Schimbări de ordin vizual și tehnic la rola întinzătoare 532 0410 20

Nr. piesă: 532 0410 20

Publicat 06.2009
INA 0033

Imaginea 1: 532 0410 20 – design vechi

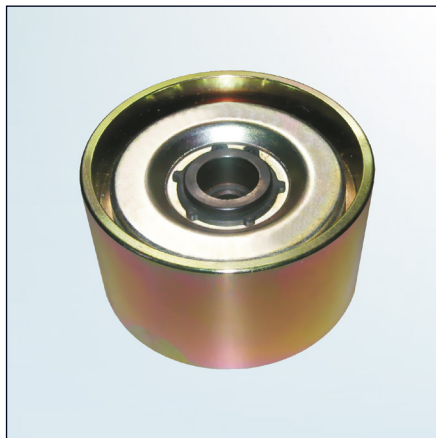
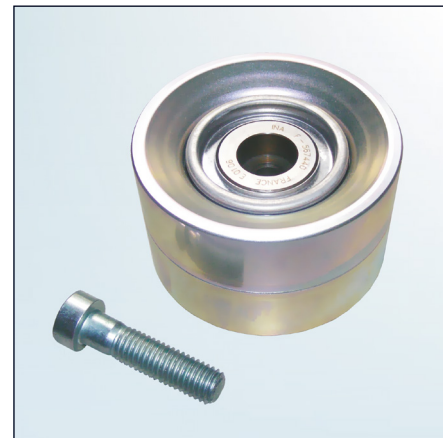
Din dorința de a îmbunătăți permanent produsele pe care le oferim, am operat modificări asupra rolei întinzătoare nr. 532 0410 20. Această Fișă Informativă prezintă aspectele de ordin vizual atât pentru modelul vechi cât și pentru cel nou.

Pe lângă metoda diferită de fabricație, noua rolă este mai ușoară (657 g comparativ cu 966 g modelul vechi).

Noua versiune include un șurub M10x40 (vezi imaginea 2). Acesta înlocuiește șurubul M10x35 cu care se fixa rola de tip vechi (vezi imaginea 1)..
